IZP.272.19.2020

**Odpowiedzi na zapytania do treści specyfikacji istotnych warunków zamówienia
wraz z jej modyfikacją**

Dotyczy postępowania o udzielenie zamówienia publicznego, którego przedmiotem jest:
„Budowa boiska wielofunkcyjnego przy Zespole Szkół Ponadpodstawowych Nr 1 w Łowiczu
im. 10 Pułku Piechoty”

Warstwa ET

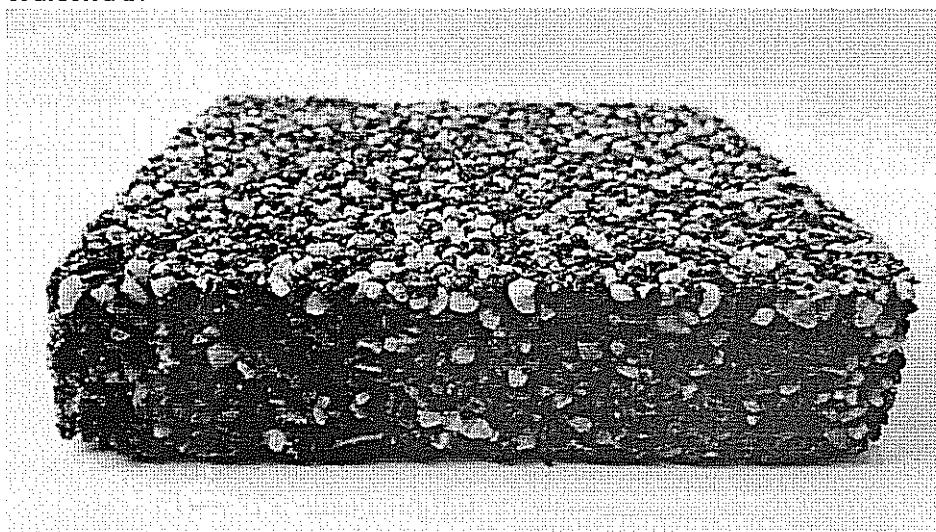
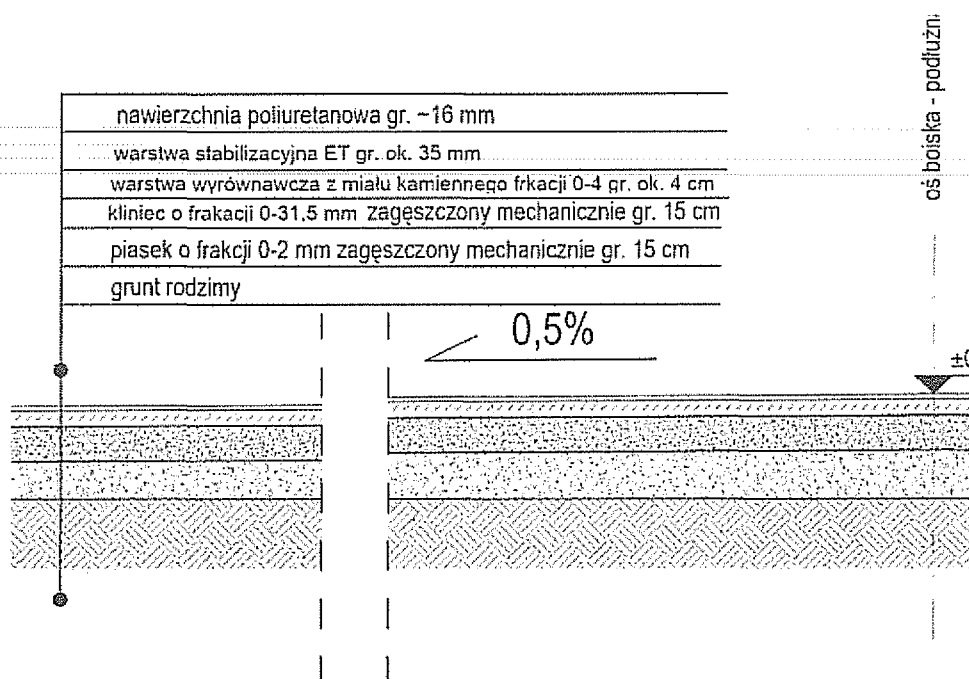
Zwracamy się z wnioskiem o dopuszczenie zastosowania alternatywnego rozwiązania dla konstrukcji podbudowy nawierzchni poliuretanowej tj. wykonania warstwy mineralno-syntetycznej typu ET o gr. ok. 35 mm lub płyty betonowej gr. min 12 cm zbrojonej włóknem rozproszonym pp (w wielości 1 kg/m³ mieszanki), zamiast warstwy asfaltobetonu boiska. Informujemy, że warstwa typu ET to systemowa warstwa podkładowa dla nawierzchni pu. Składa się z mieszaniny żwirku kwarcowego, granulatu gumowego i lepiszcza pu. Warstwa typu ET (najtańsze rozwiązanie) pozwala na instalację nawierzchni pu następnego dnia zaś warstwa asfaltobetonu wymaga sezonowania przez okres minimum 30 dni. Natomiast wykonanie płyty betonowej o parametrach równości pozwalającej ułożenie warstwy poliuretanowej gr. 16 mm jest znacznie tańsze niż warstwa asfaltobetonu co przełoży się na oszczędności w budżecie Zamawiającego .

Ponadto zwracamy się z wnioskiem o dopuszczenie konstrukcji podbudowy dla boiska i bieżni jak niżej. Jest to powszechnie stosowane rozwiązanie. Prośbę motywujemy tym, że zaprojektowana warstwa z tłucznia 16-32 mm gr. 15 cm nie jest możliwa do zagęszczenia z uwagi na brak drobnych frakcji.

Warstwy podbudowy dla boiska i bieżni zostały określone w dokumentacji projektowej i STWiORB.

Zamawiający podtrzymuje zapisy SIWZ w tym zakresie.
